CIRCULAR DE RESPUESTAS NO. 01

**PROCEDIMIENTO DE LICITACIÓN PÚBLICA NACIONAL
NO. MOPC-CCC-LPN-2021-0027**

**“CONSTRUCCIÓN Y RECONSTRUCCIÓN DE OBRAS DE INFRAESTRUCTURA
VIAL EN LAS PROVINCIAS ESPAILLAT, LA VEGA, SANTIAGO, DAJABÓN, EL
SEIBO, BONAO, PUERTO PLATA Y MONTE PLATA”**

DETALLE SECCIÓN TÍPICA DE BADÉN

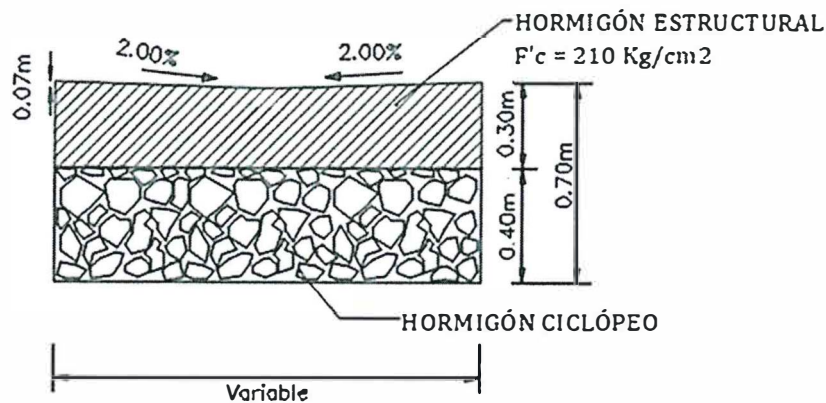
- c) Suministrar los planos correspondientes a los elementos de cada ítem (puentes, badenes).

Detalle de Badén

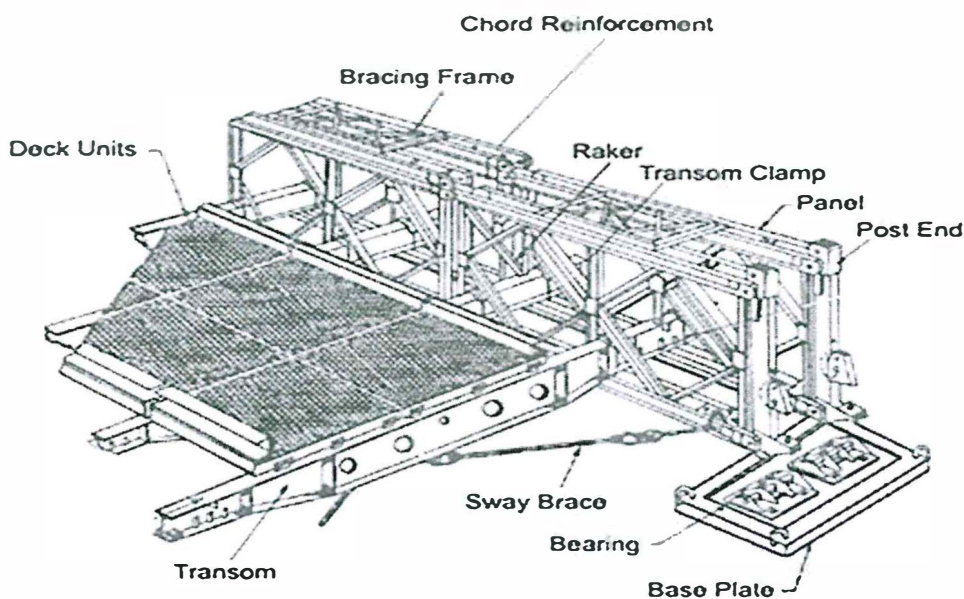
- b) Soldadura de tolas sueltas que son parte de la capa de rodadura metálica, por favor especificar las cantidades de tola, o el área a trabajar.

La cantidad de tola a utilizar son 5.

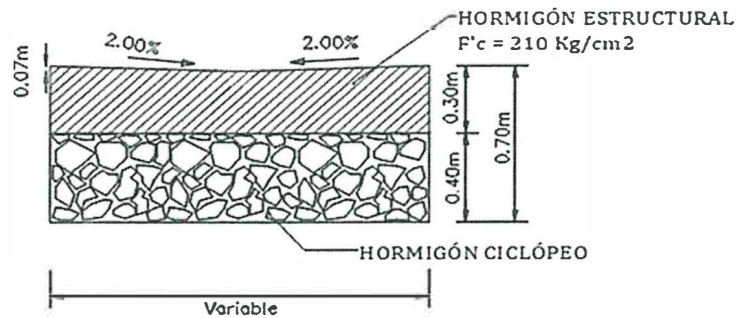
- e) Especificar cantidad de señales verticales o suministrar el plano con las indicaciones de las mismas

9,000ml de Pintura Termoplástica.

693 estoperoles.

2 Señales Informativas

3 Señales Preventivas

Detalle Cabezal baden tubular de 36"

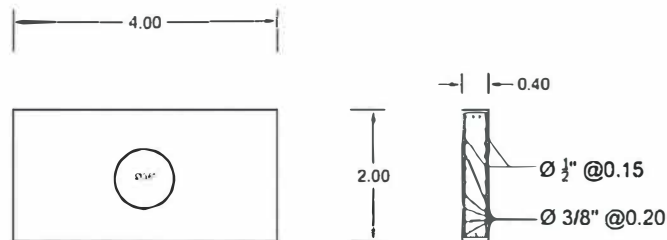
g) Sección típica de cabezales de alcantarillas

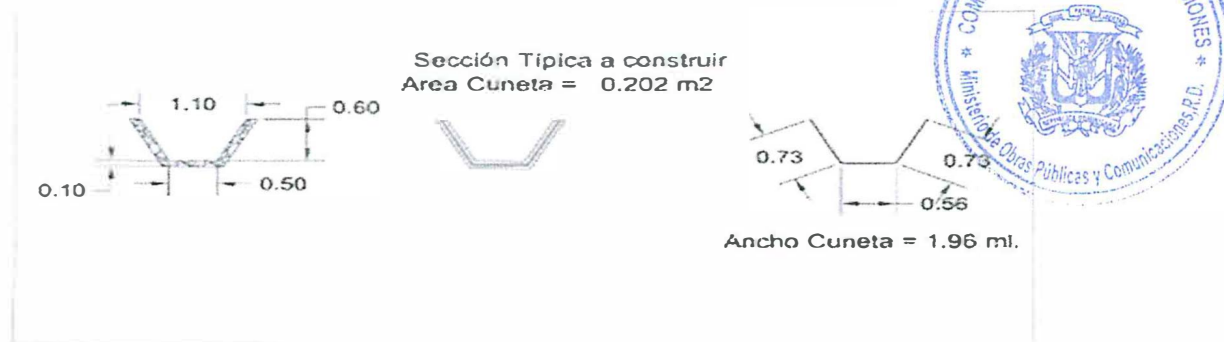
b) 5.2 Señales de barrera de baranda.

Señales que indiquen la existencia de barrera de baranda, ej.
